Версия: Panda (169) - Punto (188) – Idea (135) – Ypsilon (101) – Musa (184) с электрогидравлической трансмиссией

**БЛОК УПРАВЛЕНИЯ ЭЛЕКТРОГИДРАВЛИЧЕСКОЙ
ТРАНСМИССИЕЙ**
Замена блока управления или проводки – Информация для сети

004.17

Рис. 1

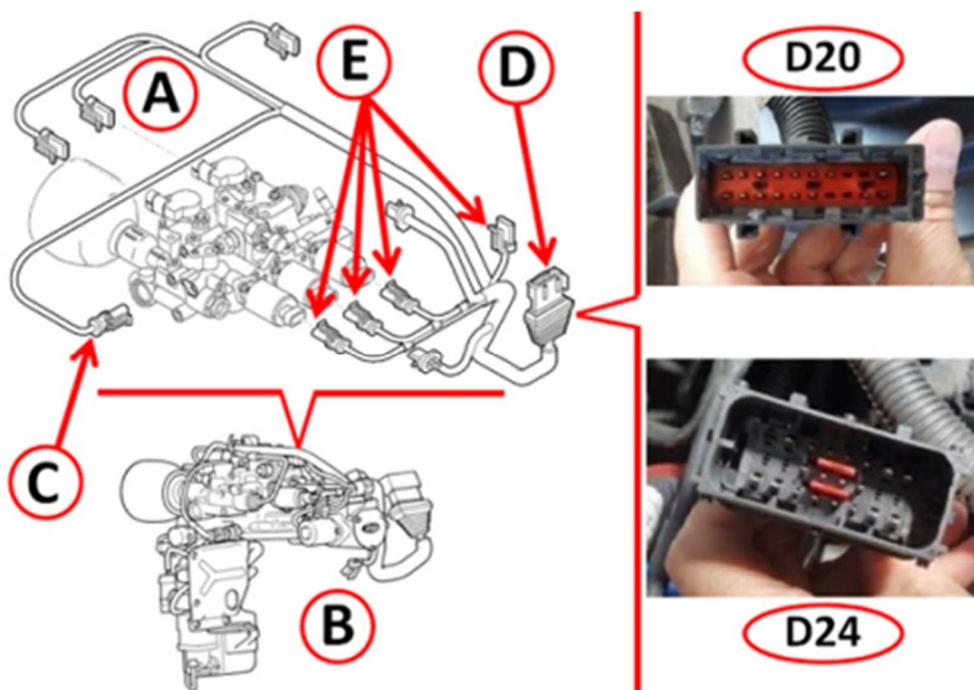
Проводка (А – Рис. 1) для блока управления электрогидравлической трансмиссией (В) со

временем претерпела значительные изменения.
В таблице ниже показано:

Измененный код	Изменения в описании (см. Рис. 1)	Номер каталога для проводки
-	1-я версия - основа	71732913
C/D 8706	Кабель, добавленный для подключения к реверсивному переключателю (C)	71738788
C/D 11015	Новый разъем для соединения с передней проводкой автомобиля (D), увеличен с 20 до 24 жил (D20 – D24)	71749666
C/D 20459	Новые пропорциональные электромагнитные (соленоидные) клапаны (ген3ур), оснащенные новыми электрическими соединителями (E)	6000626711

- Отдел запчастей не будет поставлять проводку р/п 71732913, необходимую для машин, произведенных до ноября 2004 г.
- Отдел запчастей будет поставлять только блоки управления с пропорциональными электромагнитными (соленоидными) клапанами (gen3up).

В случае операций, требующих замены всего блока управления или только проводки, необходимо будет действовать, как описано в таблице ниже, в зависимости от комплектации автомобиля.
